**NUOVA S.S.291
COLLEGAMENTO SASSARI - ALGHERO - AEROPORTO**

Lavori di costruzione del 1° lotto Mamuntanas - Alghero
e del 4° lotto di collegamento con l'aeroporto di Fertilia

INTEGRAZIONI NOTA MATTM/CTVA N.1783 DEL 11.05.2018

**RELAZIONE ILLUSTRATIVA E DI RISPONDEZZA ALLE INTEGRAZIONI
RELAZIONE**

Corografia di confronto soluzioni progettuali e aree di ottimizzazione. In nero la nuova soluzione progettuale, in rosso la soluzione di Marzo 2018.

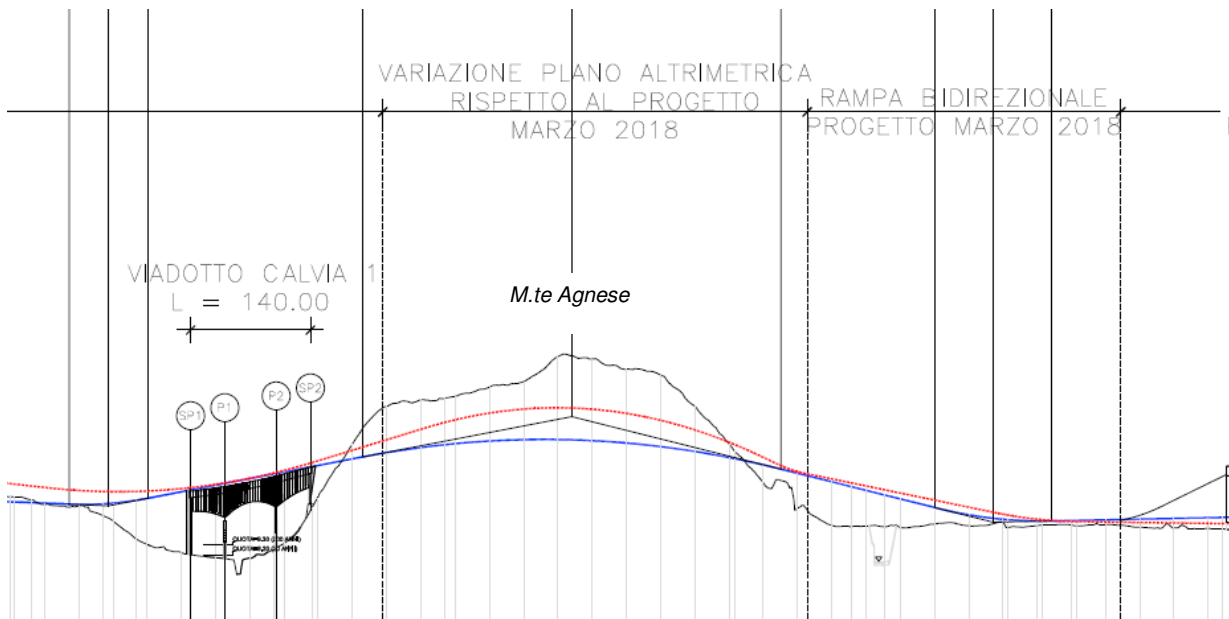
La rivisitazione del tracciato del Lotto 1, è stata sviluppata apportando ulteriori ottimizzazioni progettuali al fine di rendere l'intervento inserito nel contesto in maniera armoniosa e rispettosa dell'ambiente, risolvendo altresì le criticità emerse nel corso dell'istruttoria precedente.

Come mostra la precedente immagine, le ottimizzazioni progettuali sono individuabili nelle seguenti aree di intervento (vedasi elaborato cod. T99EG00GENCO01A "Corografia generale di confronto e ottimizzazioni").

Eliminazione del tratto di circonvallazione direzione Fertilia e della Rampa Direzionale Alghero con conseguente eliminazione di due opere di attraversamento della ferrovia (gallerie artificiali) e di un viadotto sul Riu Calvia. La modifica ha permesso di mantenere la livelletta a quote più basse e quindi di pervenire ad un miglior inserimento paesaggistico dell'infrastruttura.

Stralcio del profilo longitudinale delle due soluzioni di tracciato: Tipo B+D Marzo 2018 (in rosso) e Tipo B+D a seguito di integrazioni (in blu)

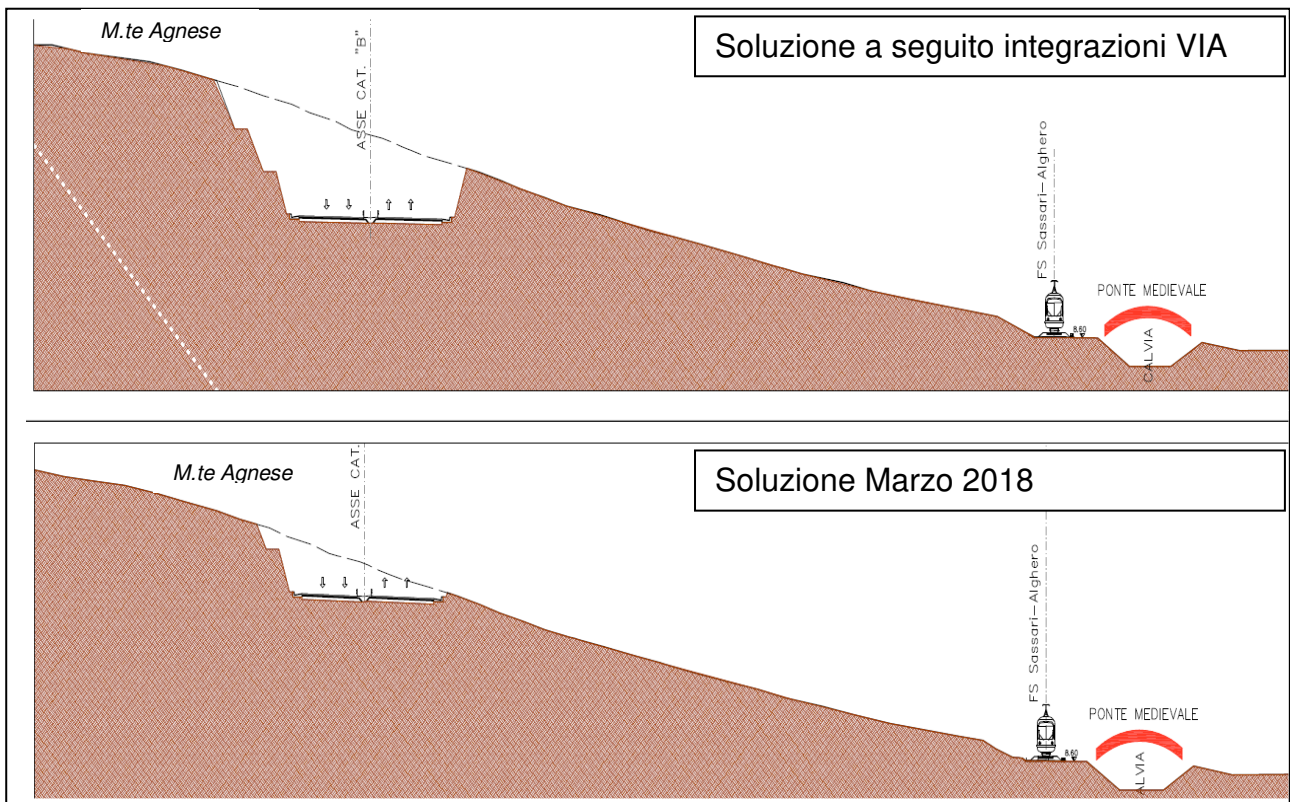
ZONA DI INTERVENTO "B" (pendici Monte Agnese)

Una prima modifica riguarda l'ottimizzazione della livelletta, con conseguente abbassamento del piano viabile in trincea e riduzione della percezione visiva dai punti di vista esterni al tracciato. Le immagini sottostanti evidenziano la modifica effettuata.

Stralcio del profilo longitudinale delle due soluzioni di tracciato: Tipo B+D Marzo 2018 (in rosso) e Tipo B+D a seguito di integrazioni (in blu)

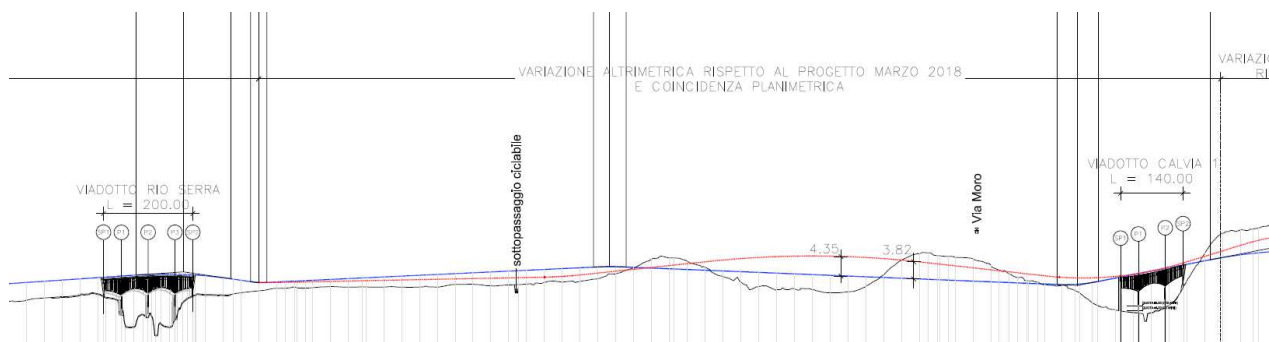
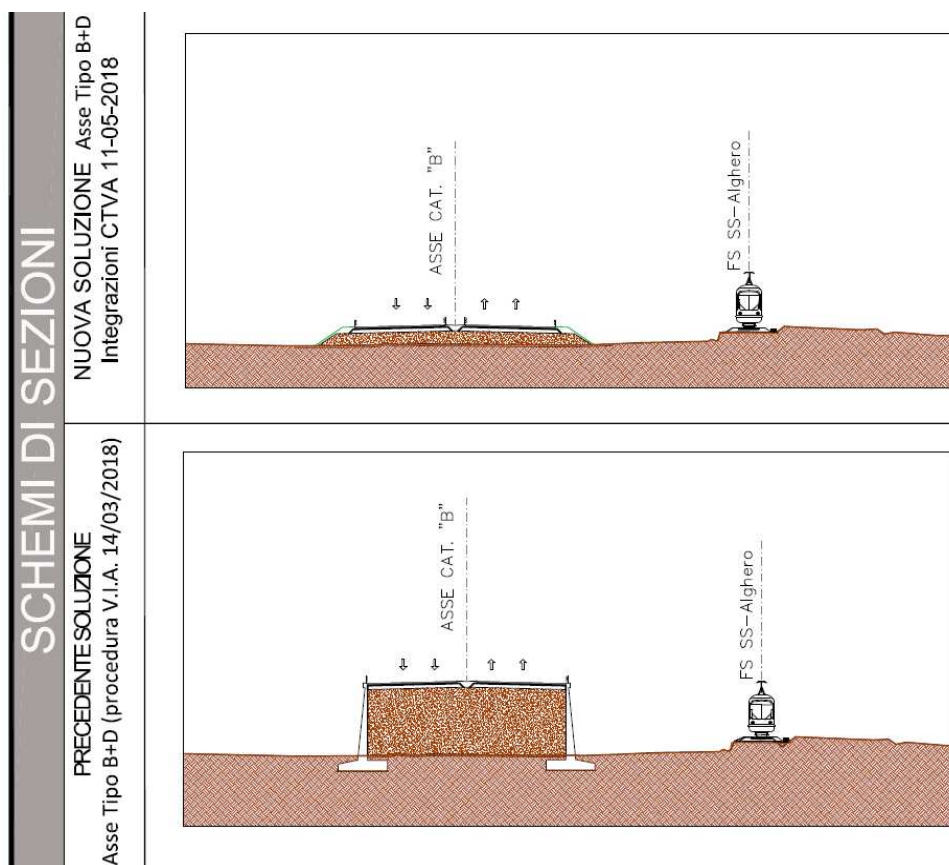
ZONA DI INTERVENTO “C” (tratto in affiancamento alla ferrovia)

Al fine minimizzare l'impatto paesaggistico nel contesto in cui si inserisce il tracciato stradale, è stata effettuata una ottimizzazione della livelletta, con conseguente abbassamento del piano viabile che ha portato il passaggio da una sezione in rilevato tra muri di notevole altezza ad una sezione in parte in trincea e in parte in basso rilevato, permettendo di rendere meno visibile il nastro stradale dalle visuali circostanti.

Le seguenti immagini danno evidenza del confronto delle due soluzioni nell'area di intervento.

Tratto Monte Agnese

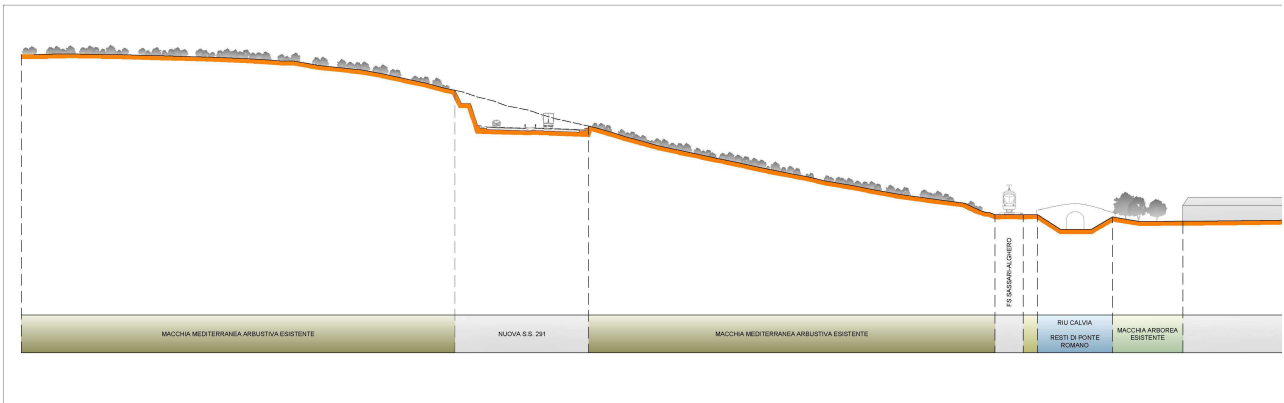
La precedente versione, infatti, riconducibile alla tipologia di sezione a mezza costa, rende la corsia di valle e quindi il traffico veicolare, soprattutto quello dei mezzi pesanti, più visibile dal basso, impattando maggiormente il distretto visivo di riferimento, caratterizzato dalla presenza del ponte medievale del Calvia.

Nella presente revisione progettuale il tratto in trincea prossimo al Monte Agnese si attesta su una quota più ribassata rispetto alla precedente soluzione progettuale (Procedura V.I.A. marzo 2018). Tale configurazione altimetrica risulta meno impattante dal punto di vista visivo.

Sezione 142

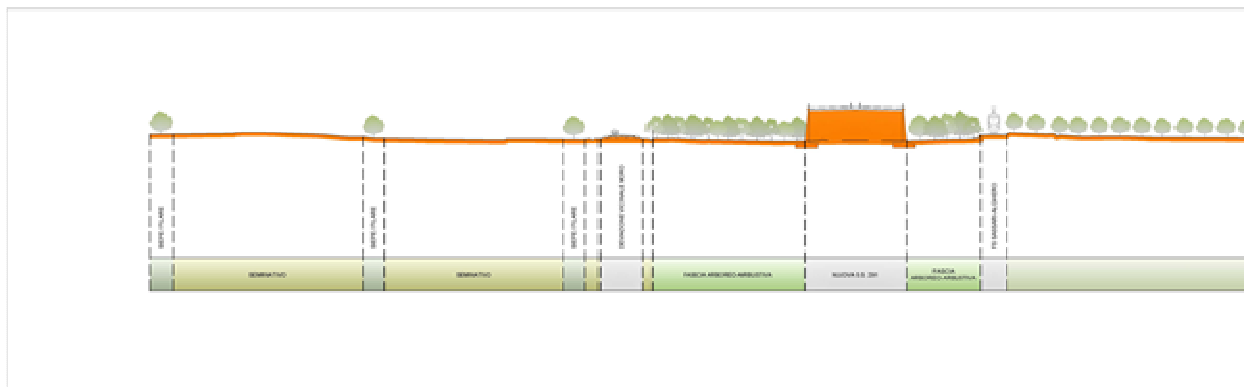
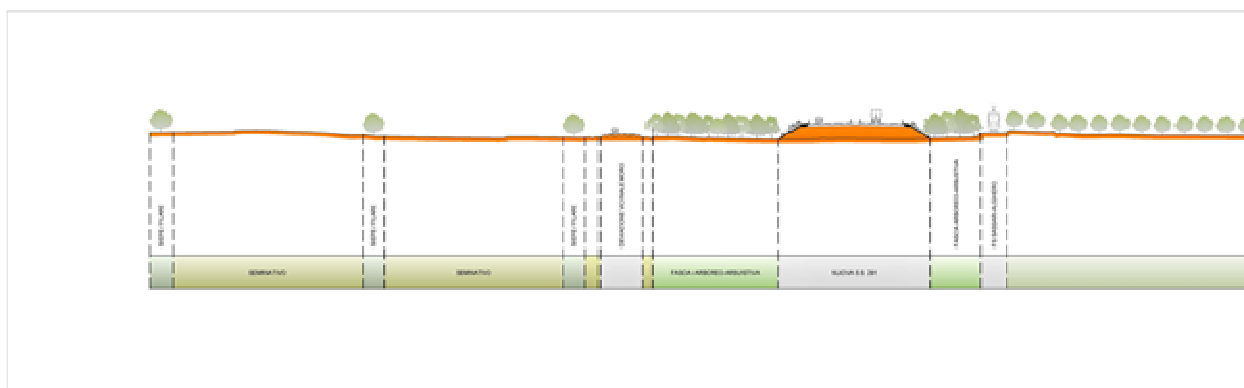
Tratto in affiancamento alla ferrovia

Una ulteriore ottimizzazione progettuale interessa il tratto di asse di penetrazione che si sviluppa in affiancamento alla ferrovia, come indicato nella parte cerchiata in azzurro riportata nella seguente immagine.

Nell'ambito di tale tratto, sono state inoltre ottimizzate le accessibilità alle viabilità locali (Vicinale Punta Moro e Vicinale Poneddu Pontet) con conseguente eliminazione di un sottovia ed inserimento di un cavalcavia/cavalcaferrovia, il quale permette altresì l'eliminazione di un passaggio a livello, con notevoli vantaggi in termini di sicurezza delle persone.

Sezione Tipo B (soluzione procedura VIA Marzo 2018)

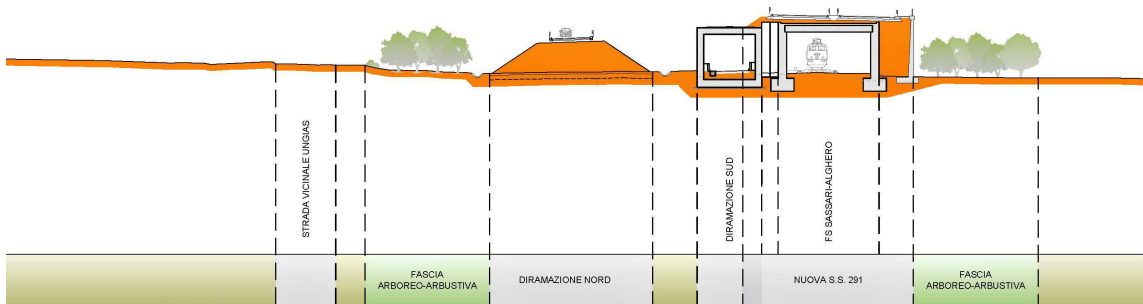
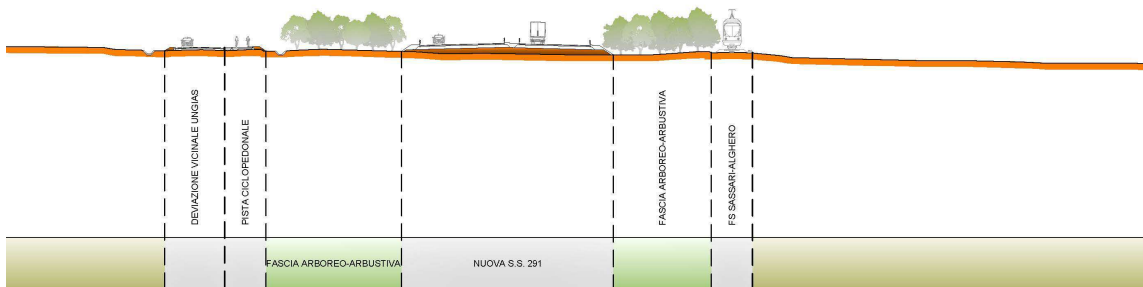
Come già evidenziato, la rivisitazione progettuale della nuova soluzione prevede l'eliminazione del tratto di circonvallazione direzione Fertilia e della Rampa Direzionale Alghero con conseguente eliminazione delle opere di attraversamento della ferrovia. La modifica, finalizzata a soddisfare la richiesta da parte della CTVA del MATTM di minimizzare gli impatti del tracciato dovuti alle opere d'arte di attraversamento della ferrovia, ha permesso di mantenere la livelletta a quote più basse e quindi di pervenire una notevole riduzione degli impatti visivi dell'opera infrastrutturale che favorisce, in generale, un miglior inserimento paesaggistico.

La seguente immagine, evidenzia una sezione significativa di confronto fra le due soluzioni progettuali.

Le opere d'arte

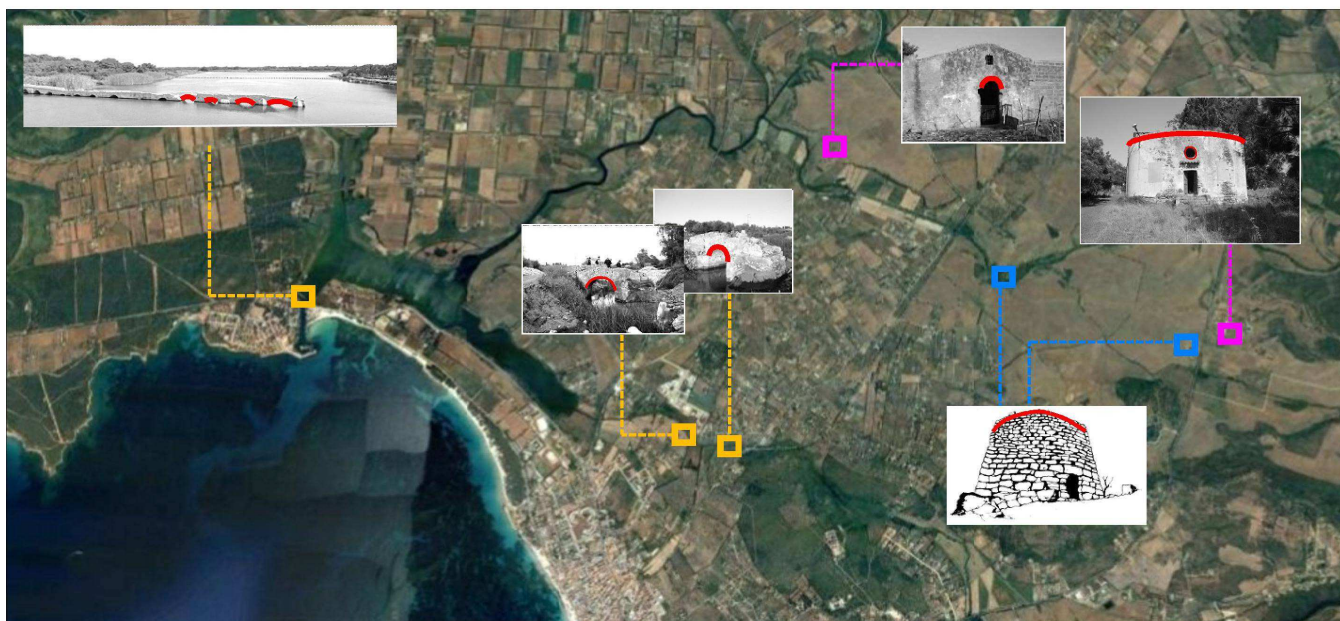
La struttura delle opere d'arte inserite nel progetto di Marzo 2018, è costituita da un impalcato misto acciaio Corten - CIs e pile circolari con pulvino trapezoidale. Nella rivisitazione progettuale dell'intervento stradale, si è volutamente mantenuta tale tipologia ponendo particolare attenzione al linguaggio architettonico delle stesse.

Il fine della ricerca progettuale è stato orientato, oltre agli aspetti viabilistico-funzionali, anche all'inserimento dell'opera nel contesto paesaggistico, naturale e storico-culturale con cui il confronto è risultato inevitabile.

Le travi in acciaio dell'impalcato, volutamente proposte di colore brunito e disegnate con profilo curvilineo, ricordano il prospetto cromatico e la ritmica strutturale delle arcate dei ponti in muratura. Così come, l'impiego del rivestimento in pietra delle spalle e dei muri, si armonizza con i grossi blocchi calcarei utilizzati nelle antiche strutture dei ponti o dei nuraghe ritrovati nel contesto in cui l'intervento si inserisce. Nella rivisitazione progettuale, è stata prestata attenzione alla cura del particolare, come evidenzia la scelta della veletta in corten a copertura dello spessore della soletta dell'impalcato, così da creare un tutt'uno con il disegno delle travi, anch'esse dello stesso materiale. Per garantire un contrasto cromatico tra la struttura portante dell'impalcato e le opere metalliche di protezione (rete e guard rail) e al tempo stesso creare un effetto di semitrasparenza rispetto allo sfondo del cielo, si prevede la verniciatura delle stesse con smalto di colore bianco.
